Modificació puntual de les NS de Consell

Per a la delimitació i ordenació d'un
aparcament

4. TRACTAMENT D'INFORMES I AL·LEGACIONS

Documentació per aprovació inicial

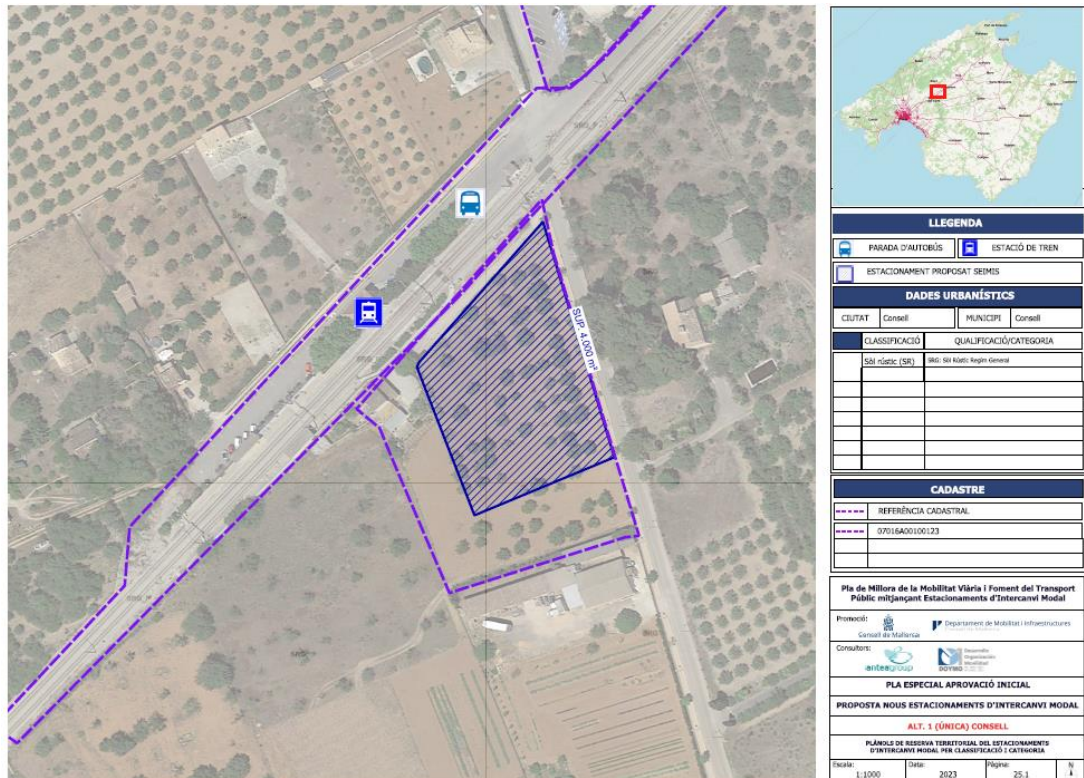
b) *S'ha d'explicar la relació que existirà amb l'aparcament existent al sector URB-OR-1. A més s'han de valorar els efectes acumulatius de la modificació puntual de les normes subsidiàries de Consell i de l'aparcament executat al sector URB-OR-1.*

Els dos aparcaments a què es fa menció (el de l'actual MP i el del sector URB-OR-01 ja desenvolupat) corresponent a projectes independents amb finalitats i objectius diferents.

Per una banda, la modificació puntual de classificació de sòl urbanitzable directament ordenat per equipament sanitari i aparcaments (URB-OR-01), aprovada definitivament amb prescripcions el 27 de febrer de 2019, delimita un espai destinat a aparcament que doni servei a l'equipament sanitari, així com a la resta d'usos dotacionals que ja existeixen a l'àmbit. L'aparcament es troba executat, tot i que el centre de salut encara no s'ha desenvolupat.

Per altra banda, l'aparcament proposat en la present MP té com a principal objectiu cobrir les necessitats reals i actuals d'aparcament de l'entorn, d'acord amb l'anàlisi realitzat a l'Estudi de mobilitat (Document 3).

Tot i no estar relacionats, en vista dels projectes de pacificació que està desenvolupant l'Ajuntament, ambdós aparcaments podran absorbir part d'aquestes places que s'eliminaran de la via pública.
